(仮称)仙台市愛子東土地区画整理事業
環境影響評価準備書に対する指摘事項への対応について

令和8年8月

仙台市愛子東土地区画整理組合設立準備委員会

図8.11-2 景観（眺望）予測地点 **No.7 を追加**

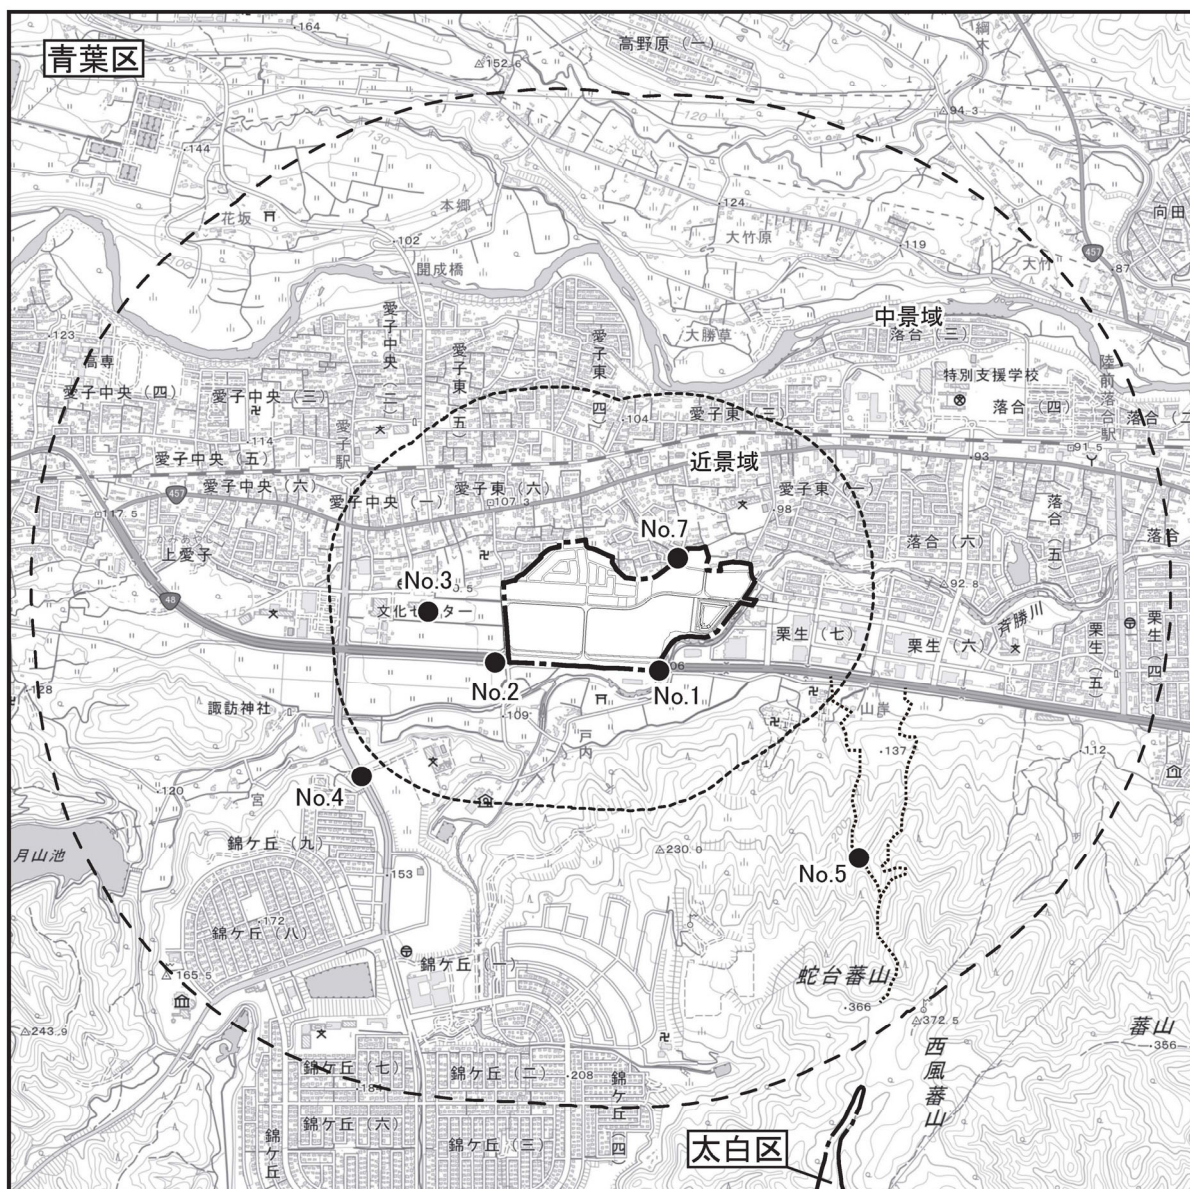
指摘事項	対応方針	備考
1	調査地点のうち遠景の地点(No.6)からは計画地を明確に視認できないため、予測地点から除外されているが、除外する積極的な理由がないのであれば、残しておいても良いのではないか。	遠景(No.6)は、計画地から遠いことに加え樹木が密生していることから、計画地自体をほとんど視認できませんでした。 特に着葉期には生い茂る葉により全く視認できず、落葉期でも多くの小枝が視界を遮っている状況でした。 そのため、本事業完了後も計画地の明確な視認は難しいと考え、引き続き予測地点から除外することといたします。	準備書 p.549,558
2	国道48号沿いに大規模な物流施設が立地する場合、既存住宅地がある計画地北側の近景の景観が大きく変化すると考えられ、既存の調査・予測地点だけでは把握できない景観変化が生じる可能性も懸念されることから、予測地点として追加を検討してほしい。	国道48号沿いの建物については、現時点で具体的な建物形状等は未定であるため、最大限である30mの高さを想定して予測を行っています。近景からの景観については、計画地南側の国道48号沿いにおける地点(No.1及びNo.2)において、人の視線高さでの景観変化を捉えられていると考えています。また、近隣住民が愛子駅方面へ移動する際に主に利用する道路上の地点(No.3)も調査・予測地点として選定しており、周辺住民及び道路利用者から見た景観変化を予測しています。 一方、ご意見のとおり計画地北側の既存住宅地からの視点が不足していたため、将来計画(大規模な物流施設)による影響が大きいと想定される調査地点(No.7)を追加選定し、近景域の景観変化として、夏季の調査・予測を行い、評価書に記載します。また、事後調査も実施します。	本資料 p.6～8 (巻末資料①) 準備書 p.558,615

赤文字は準備書（p.558）からの変更箇所
